VILLE DE VANNES

SITE PATRIMONIAL REMARQUABLE DE VANNES

MODIFICATION N°1 DU PSMV

RAPPORT DE PRESENTATION

Extrait de la modification du PSMV avec la création du secteur dédié au projet de musée des beaux-arts.

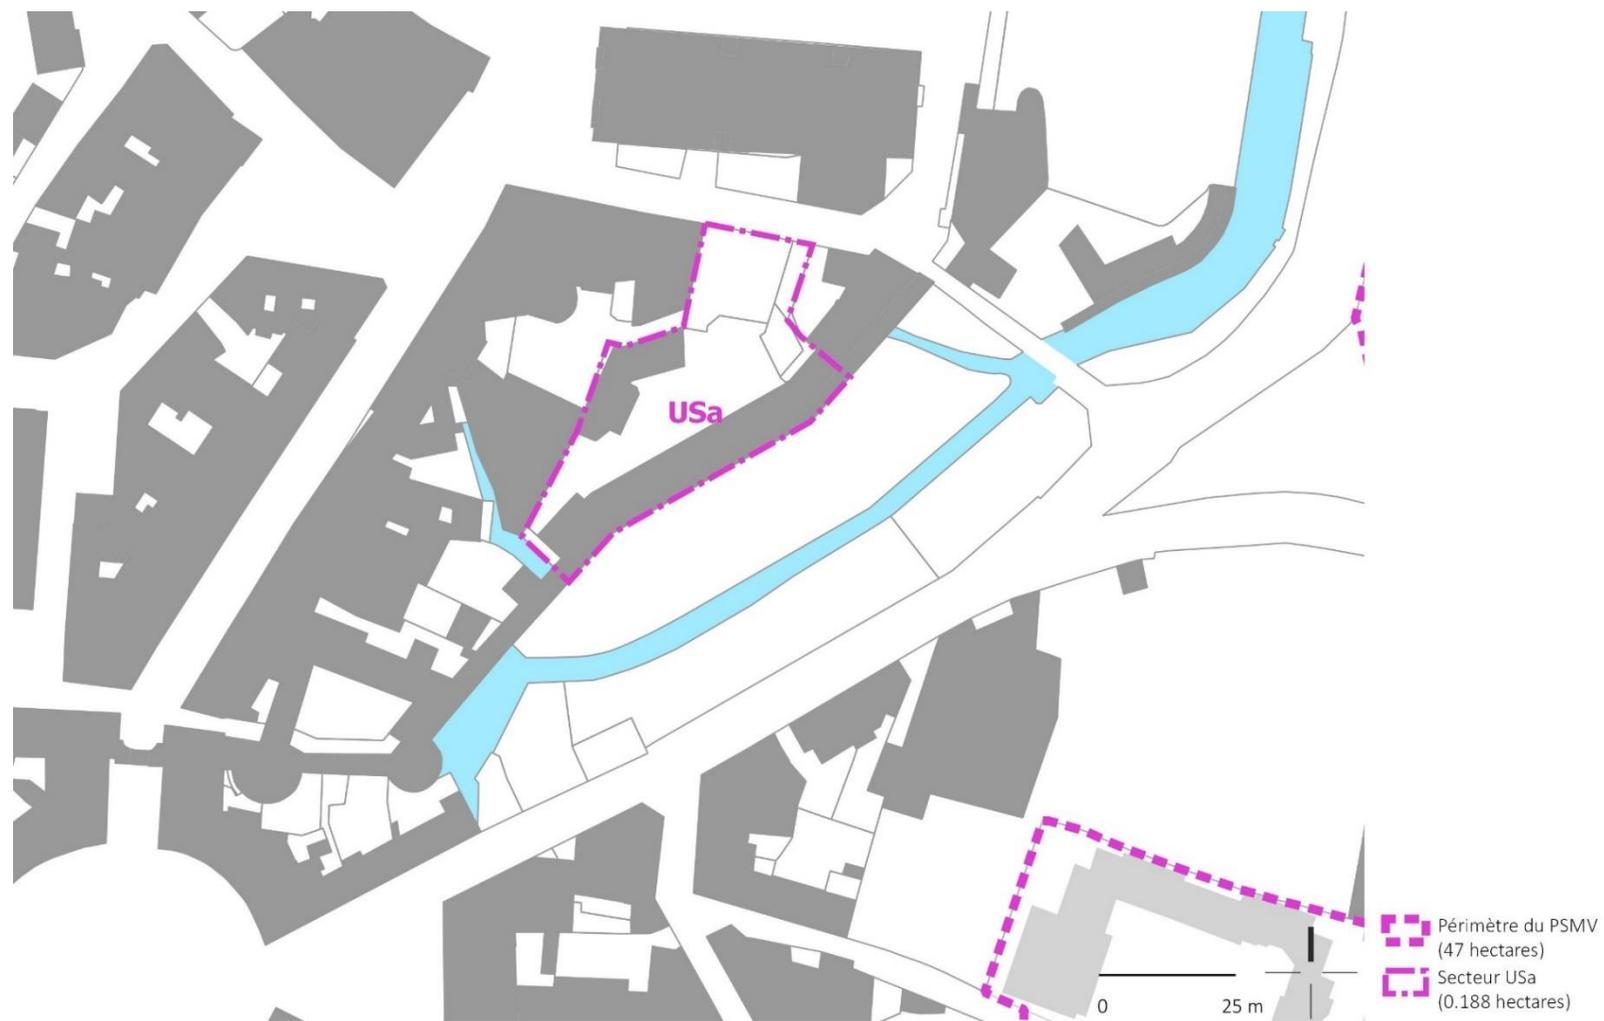
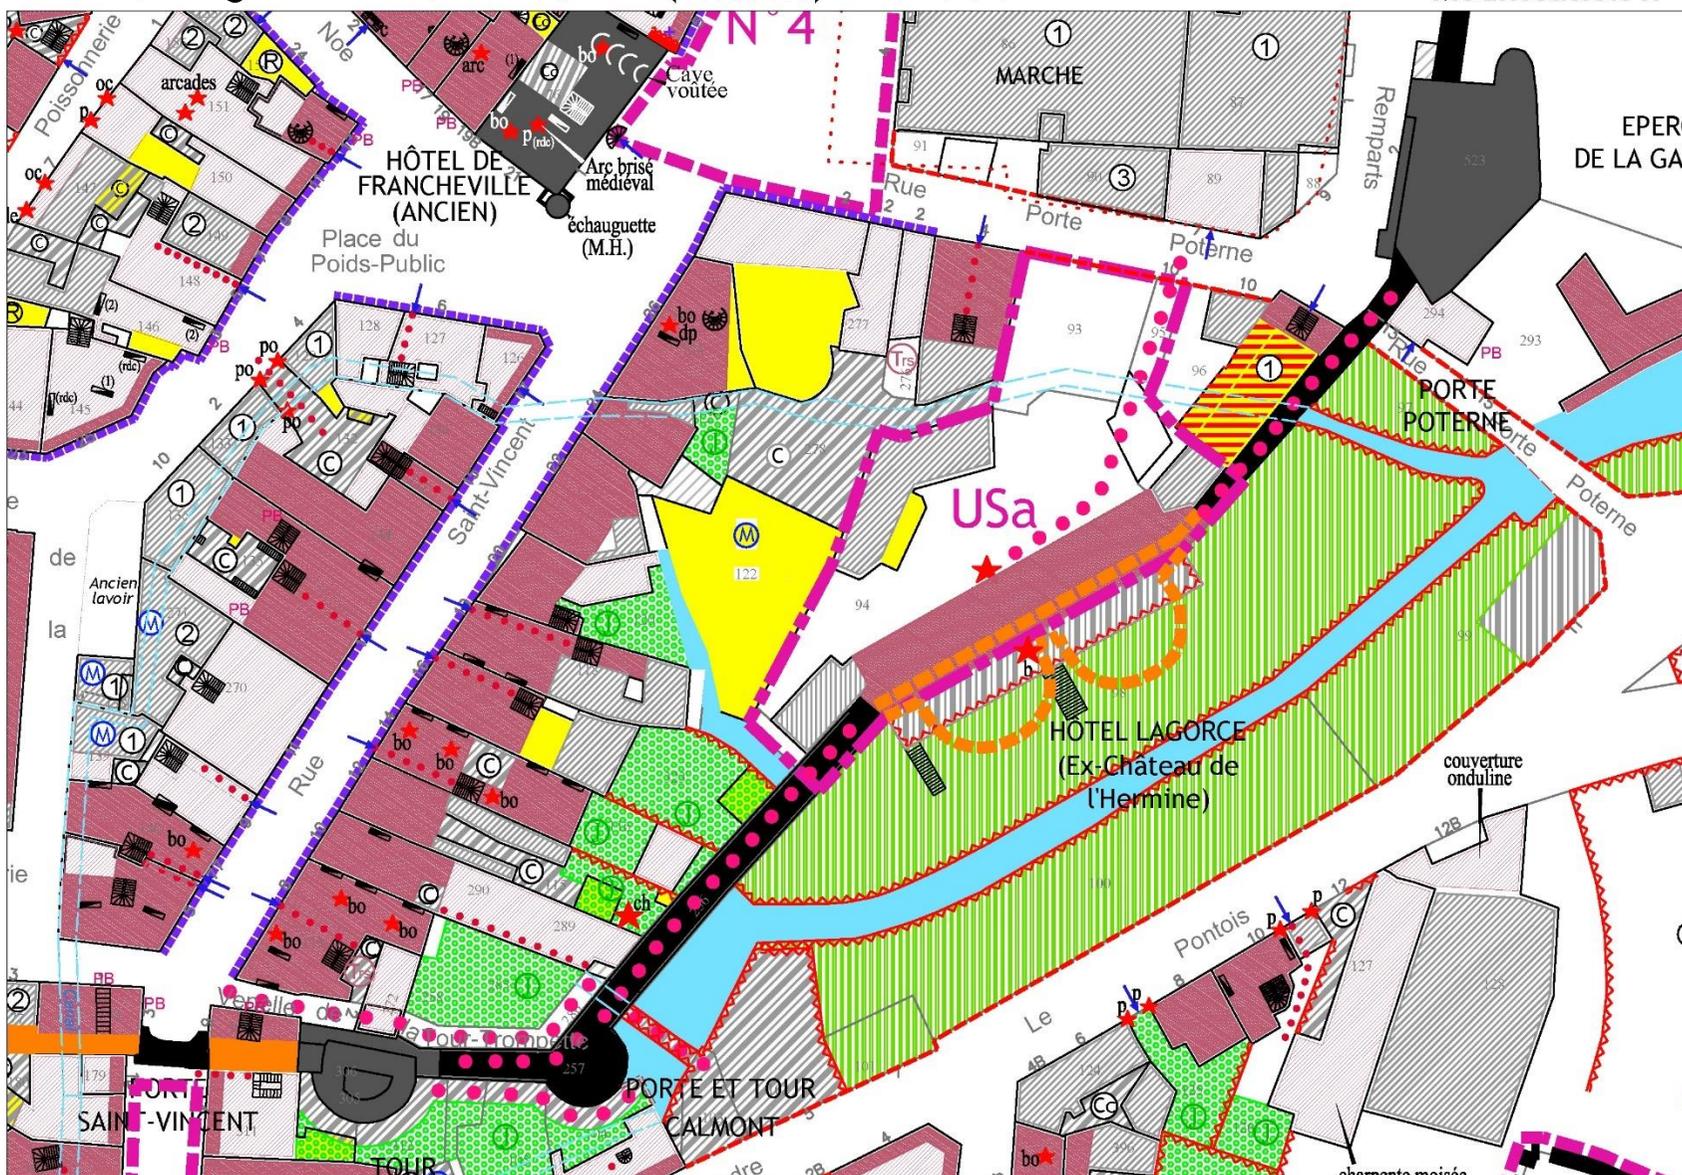
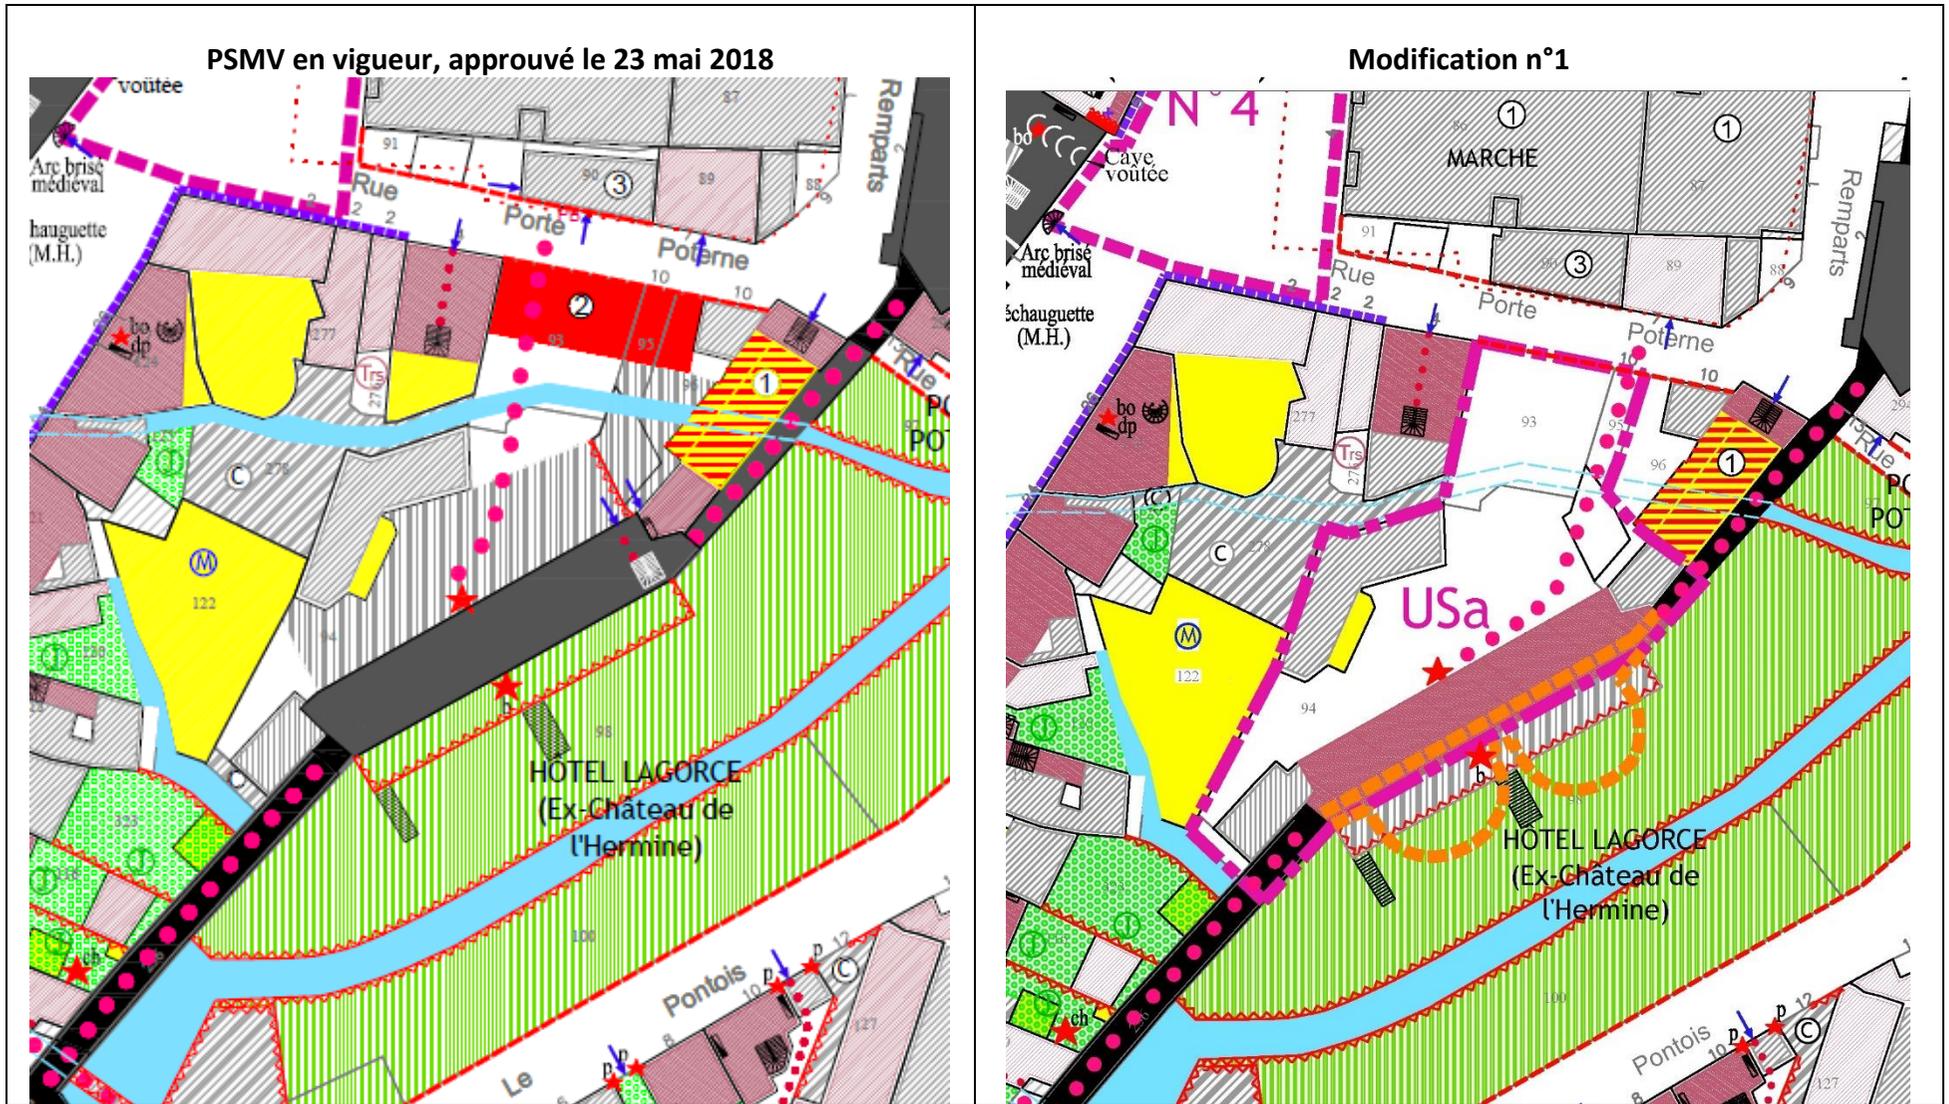
Cette proposition s'inscrit dans l'objectif d'accueillir le musée des Beaux-Arts de Vannes comme nouveau monument de la ville. La modification intègre des règles différenciées dans ce secteur pour être adaptées au projet d'intérêt public.

3.2 LES MODIFICATION RELATIVES AU DOCUMENT GRAPHIQUE

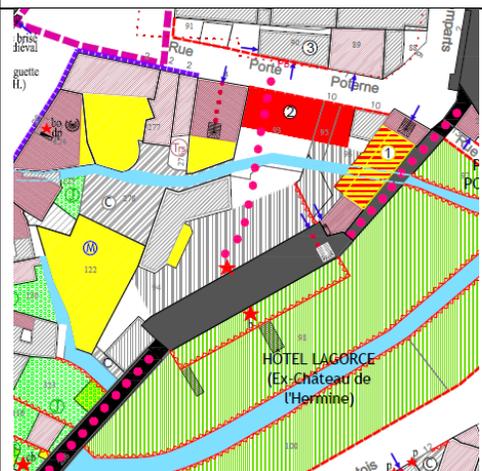
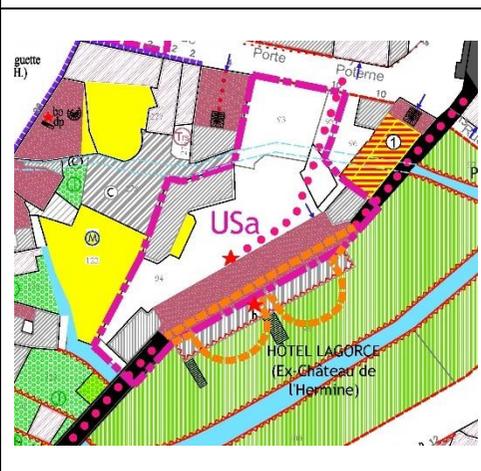
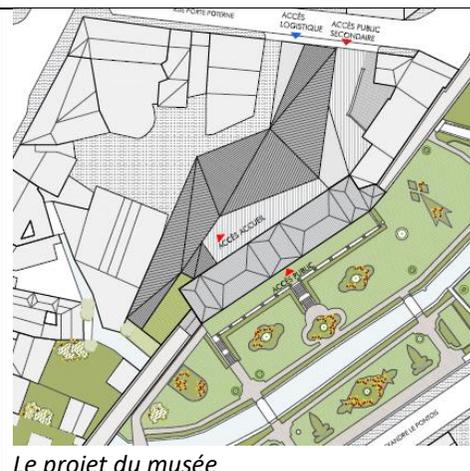
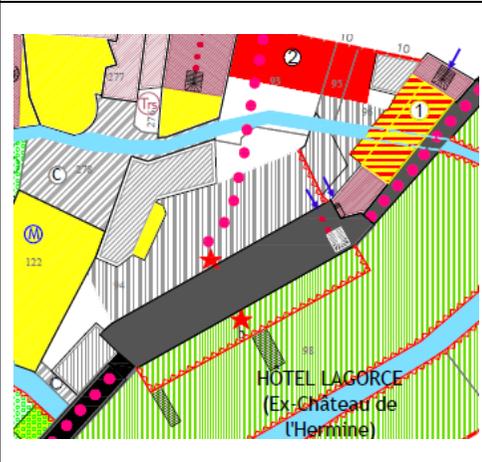
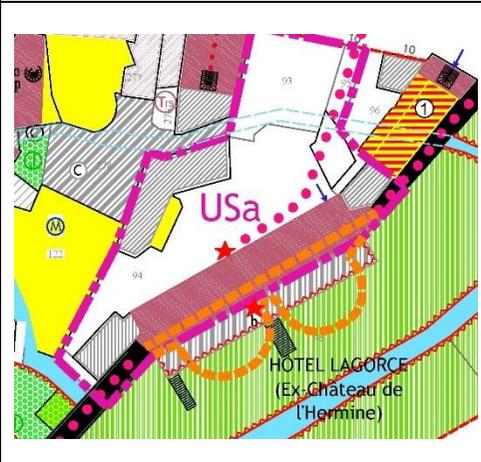
AVANT	APRES	ILLUSTRATIONS	OBJET DE LA MODIFICATION
 <p>Plan de situation avant modification. Le secteur USA est délimité par une ligne pointillée rose. Le bâtiment principal est l'Hôtel Lagorce (Ex-Château de l'Hermine). Des zones de protection sont indiquées par des hachures et des numéros (1, 2).</p>	 <p>Plan de situation après modification. Le secteur USA est maintenant délimité par une ligne continue rose. Les modifications de protection et de tracé sont visibles.</p>	 <p>Le projet du musée</p>	<p>L'emprise principale du projet du musée fait l'objet d'un secteur du PSMV, le secteur USA.</p> <p>Ce secteur permet de disposer de règles différenciées concernant les questions de hauteurs, d'aspect et de limites séparatives.</p>
 <p>Détail du plan de situation avant modification, montrant les zones de protection et les tracés existants.</p>	 <p>Détail du plan de situation après modification, montrant les modifications de protection et de tracé.</p>		<p><u>Parcelle 94 (Hôtel Lagorce)</u></p> <p>Passage de l'Hôtel Lagorce en 1^{ère} catégorie de protection. Les vestiges de l'ancien château de l'hermine et ses remparts sont inscrits au titre des monuments historiques.</p> <p>Suppression de la protection de l'escalier intérieur mentionné au plan.</p> <p>Recalibrage du tracé du « passage public ou privé à maintenir ».</p> <p>Suppression de la trame d'espace vert protégée sur la terrasse de l'hôtel Lagorce.</p> <p>Modification du tracé du passage porté au plan.</p> <p>Ajout du tracé supposé des tours du château de l'Hermine.</p>

<p><u>Parcelle BS 294</u></p> <p>L'immeuble BS 294 était classé en 1^{ère} catégorie (rose violacé foncé) ; il est classé en 2^{ème} catégorie de protection (rose clair) pour permettre sa préservation avec des aménagements intérieurs adaptés (par exemple l'accessibilité PMR).</p>
			<p><u>Parcelles BS 92</u></p> <p>Suppression de la prescription d'immeuble « dont la démolition pourra être imposée sur d'une partie du bâti de la parcelle BS 92 et inscription en « bâtiment non protégé ».</p>
			<p><u>Parcelles BS 94, BS 95, BS 96, BS 122, BS 331</u></p> <p>Suppression de la protection portée sur la cour.</p>

<p><u>Parcelles BS 93, BS 95, BS 96</u></p> <p>Suppression de l'emprise de construction imposée au droit de la rue Porte Poterne.</p> <p>Suppression de la limitation de la hauteur constructible (2=R+2).</p> <p>Maintien de l'implantation obligatoire en toute ou partie sur l'alignement (tireté rouge).</p>
			<p><u>Parcelles BS 331, BS 329</u></p> <p>Le bâtiment de la parcelle 329 passe en « bâtiment non protégé ».</p> <p>Suppression de « l'accès porte d'entrée » au bâtiment de la parcelle 329 et de l'hôtel Lagorce. La porte est maintenue mais n'est plus l'accès principal.</p> <p>Suppression du « mur ou soutènement à maintenir ».</p>
			<p>Mise à jour :</p> <p>Modification de la légende « plan d'eau, rif ou canal » appliqué sur le bras de rivière, en « canal souterrain » représenté, par un tireté bleu dans le cœur d'îlot.</p>

PARCELLE BS 122 au 26 rue Saint-Vincent :

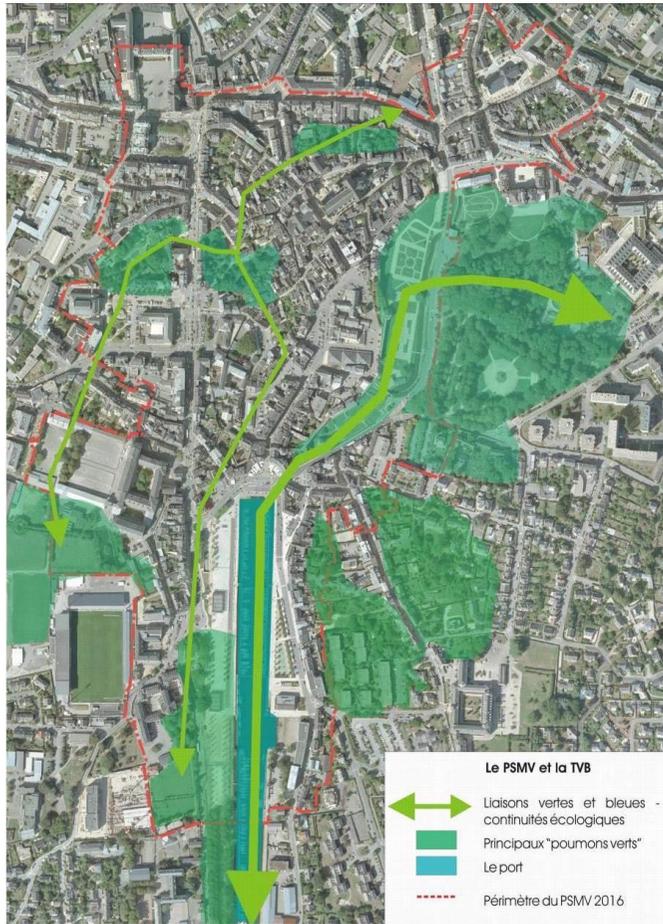
M : Refondre l'immeuble en béton situé en deuxième rang du bâti (ou démolition totale ou partielle) pour l'insertion dans le cœur d'îlot, **par des dispositions destinées à assurer sa meilleure intégration dans le tissu urbain et en rapport aux perspectives depuis le chemin de ronde du rempart et le haut du château de l'Hermine, telles que :**

- réduire d'un étage et remplacement de celui-ci par la création d'une couverture à forte pente en ardoise, symétrique (à surface gauche pour s'adapter à l'emprise),
- **ou dégager le volume central sous verrière au dernier étage et créer des terrasses côté sud par démolitions partielles des 1er et 2ème étage**
